TÍTULO: RELATÓRIO DE AÇÕES DE SST

Relatório nº: 001/2026

Obra: SESI – JOÃO PESSOA

Ação: Visita preliminar para inspeções e adequações de ambiente

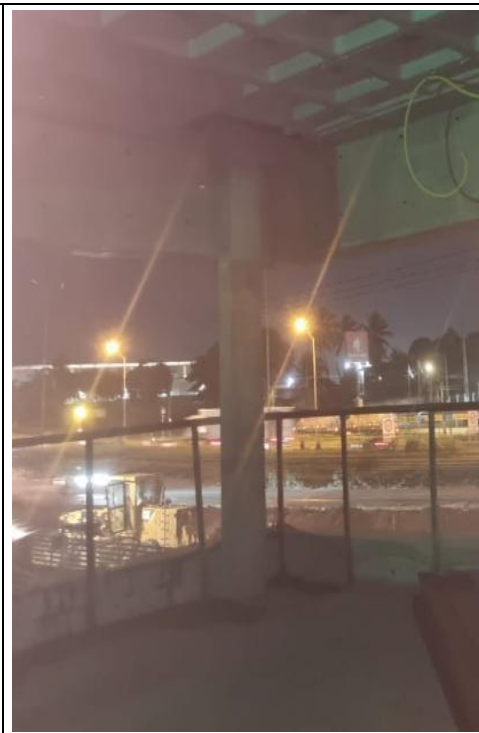
- Ausência ou instalação irregular de sistema de guarda-corpo e rodapé em periferias e aberturas de piso;
- Presença de desnível/transposição acima de 40 cm sem estrutura adequada de acesso (rampa ou escada normativa);
- Falta de isolamento perimetral e sinalização de advertência na área com risco de queda de materiais provenientes do foquetinho;
- Escada de acesso ao piso superior instalada de forma irregular, descumprindo os requisitos mínimos de dimensionamento e estabilidade;
- Andaimes fachadeiro;

Terreo: Local de entrada em não conformidade. A norma estabelece a necessidade de escada fixa de transposição em local com altura acima de 40cm.

- Colocar guarda-corpo nos locais e/ou subir alvenaria como prioridade.
- Adequar guarda-corpo conforme níveis relatados nos anexos da norma descrito em item primario

Desvio

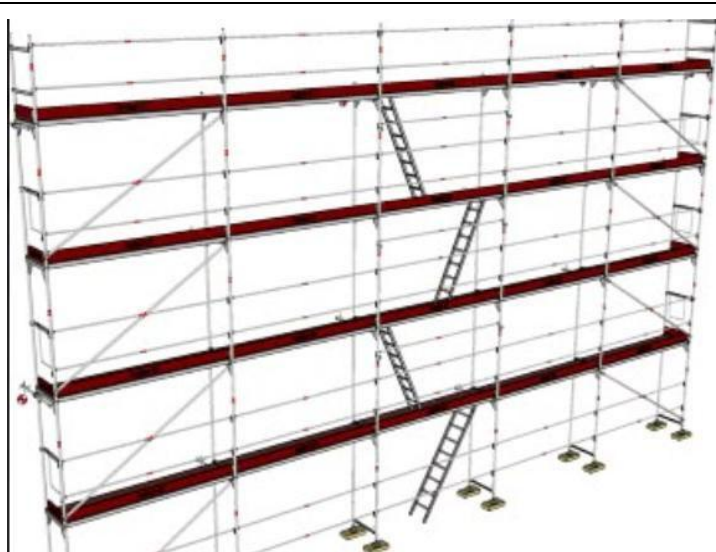
- Ficou identificado o uso de escada de madeira com imendas. A mesma não atende a norma de segurança no tratamento de acesso a pavimentos superiores;

- Sistema de Acesso Coletivo em Andaime Tubo Roll;
- Fazer escada fixa para acesso a pavimento superior.

É necessário ter as barreiras de proteção contra quedas com as medidas de rodapé, intermediário e superior seguindo os padrões normativos.
